# Notas de la versión 59 del firmware de Shearwater Petrel 1 y 2, Perdix, Perdix AI y NERD 2

## VERSIÓN 59 06/JUL/2018

# Notas de la versión 53 del firmware de Shearwater Petrel 1 y 2, Perdix, Perdix AI y NERD 2

# Notas de la versión del firmware de la Shearwater NERD 2

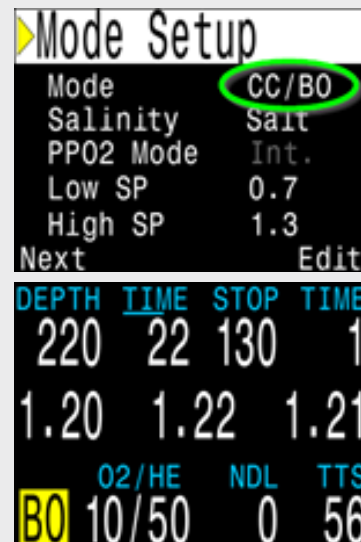
**CAMBIO** El modo OC/CC ahora se denomina CC/BO; BO significa bailout (auxiliar).

El objetivo de este cambio es dejar en claro que el modo OC/CC no fue diseñado para su uso en inmersiones exclusivamente con circuito abierto. Si se usa el modo OC/CC en inmersiones de circuito abierto, no se obtiene el mejor funcionamiento de la computadora. Este cambio sirve para aclarar que el modo CC/BO es para inmersiones con circuito cerrado, con un circuito abierto auxiliar.

El modo OC/CC ahora se llama CC/BO para que su función sea más clara.

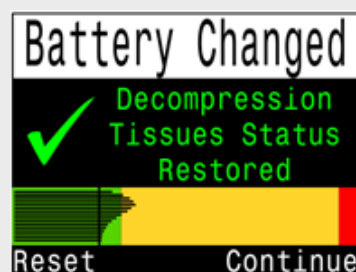
El menú para marcar un rumbo con la brújula cambió de ubicación para que tenga que presionar menos veces los botones. Además, ahora puede ver la brújula mientras marca el rumbo. Funcionamiento: en la pantalla de la brújula, presione el botón izquierdo una vez para que aparezca el menú Exit/Mark (Salir/Marcar). Presione el botón derecho para marcar el rumbo y el izquierdo para regresar a la pantalla principal. Anteriormente, era necesario navegar hasta los menús normales para marcar el rumbo en la brújula.

Para marcar un rumbo en la brújula, ahora hay que presionar los botones menos veces.

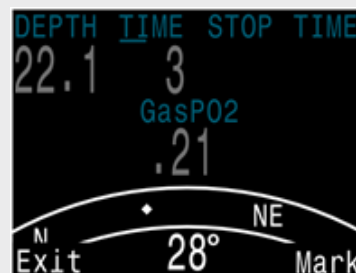
Mejora en la pantalla de la brújula. Las letras N, E, S y W son más grandes.

Las barras de los tejidos ahora se muestran en la pantalla Tissues Restored (Tejidos restaurados).

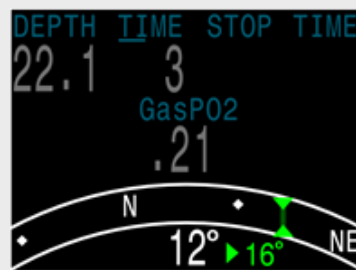
Cuando se marca un rumbo, la pantalla ahora muestra el ángulo de desviación entre el rumbo actual y el rumbo marcado. Esto es útil cuando bucea siguiendo un patrón. Por ejemplo, para un patrón de cuadrado es necesario hacer giros en intervalos de 90°, mientras que para un patrón de triángulo es necesario hacer giros en intervalos de 120°.

Ahora se muestra la desviación entre el rumbo actual y el marcado (en este ejemplo, 16°).

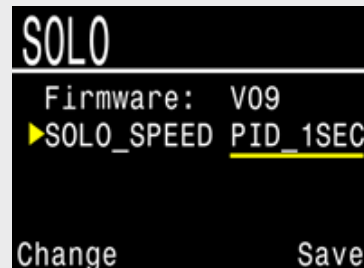
**NUEVO** Nueva opción de brillo Cave (Cuevas). Esta opción es incluso más tenue que Low (Bajo) y es ideal para entornos muy oscuros, como las cuevas.

El brillo para cuevas es muy tenue y, por lo tanto, ideal para entornos oscuros, como cuevas.

En la página Bus Devices (Dispositivos de bus), seleccione View (Ver) para ver más información y configuraciones.

Si existe alguna configuración, podrá modificarla aquí. Estas configuraciones se guardarán en el dispositivo periférico.

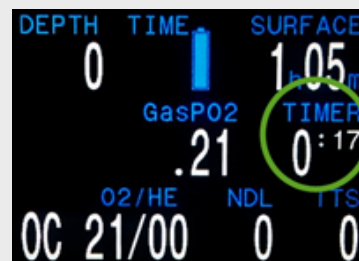
Se agregó una minibrújula como información opcional en la fila central.

Se muestra el valor numérico (acimut) actual de la brújula en el menú Mark Heading (Marcar rumbo).
